**Avis de la mission régionale d'autorité environnementale dans  
le cadre d'une procédure commune sur le rapport d'évaluation  
environnementale commun au plan local d'urbanisme et au  
projet de création de la centrale photovoltaïque au sol  
« Energies des Bouzigues » sur le territoire de la commune de  
Saint-Féliu-d'Avall (Pyrénées-Orientales)**

N°Saisine : 2021-009718

Avis émis le 16 novembre 2021

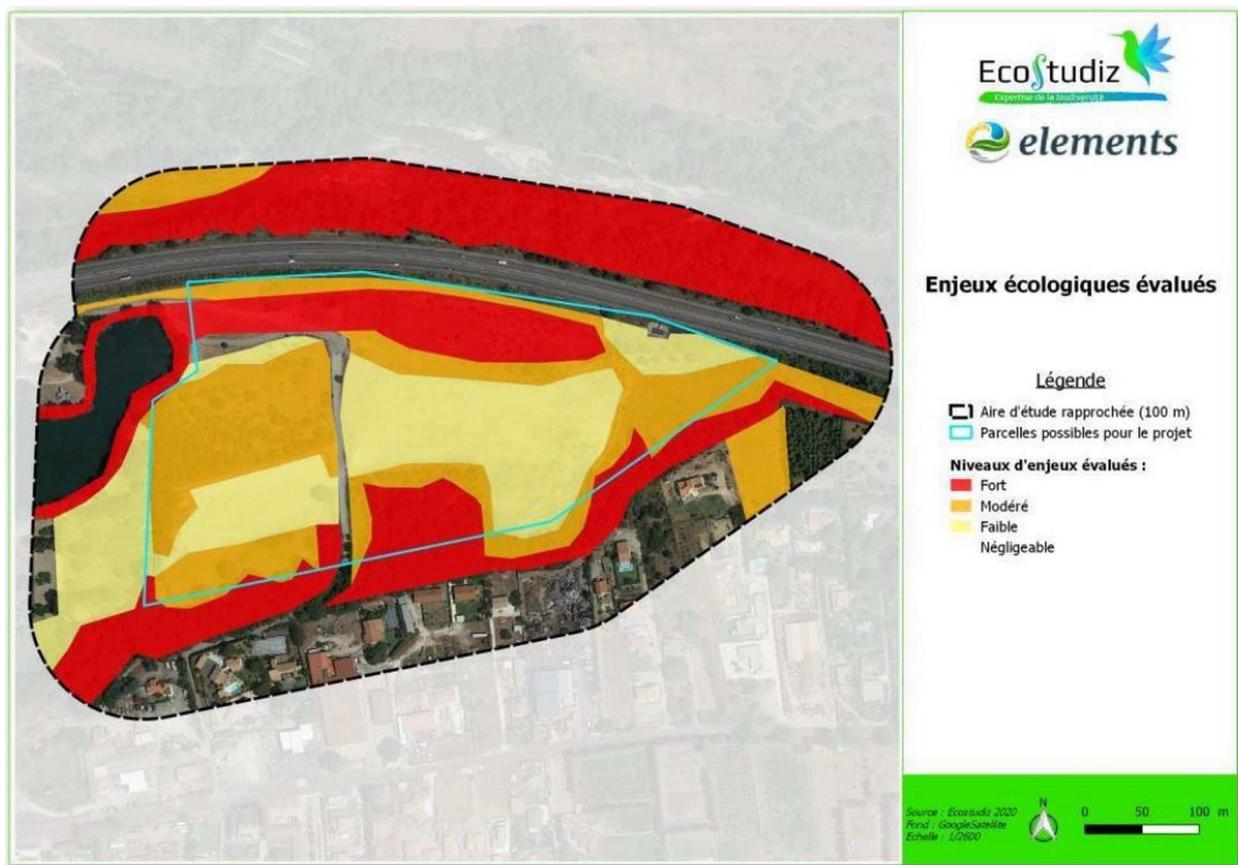
Toutefois, la dépression humide représentant un des enjeux les plus importants pour la biodiversité du site, il conviendrait au-delà de son évitement, de prévoir un éloignement ou une suppression des tables les plus proches, afin de mieux préserver cette dépression humide et une meilleure continuité écologique.

**La MRAe recommande de déplacer ou supprimer les quatre tables au nord-ouest de la ZIP, les plus proches de la zone de dépression humide du terrain.**

L'implantation du parc photovoltaïque au niveau de la plus grande parcelle sur des terrains présentant une faible qualité de sols et la présence du coteau boisé et du talus permettront une intégration paysagère favorable. Toutefois, la zone nord-ouest du projet présente une visibilité plus importante depuis le lac et ces abords.

**La MRAe recommande d'éloigner ou de supprimer les quatre lignes de tables de la zone nord-ouest du projet présentant une visibilité plus importante depuis le lac et ces abords, et de mettre en place sur cette zone une haie paysagère afin de permettre une meilleure intégration paysagère du projet.**
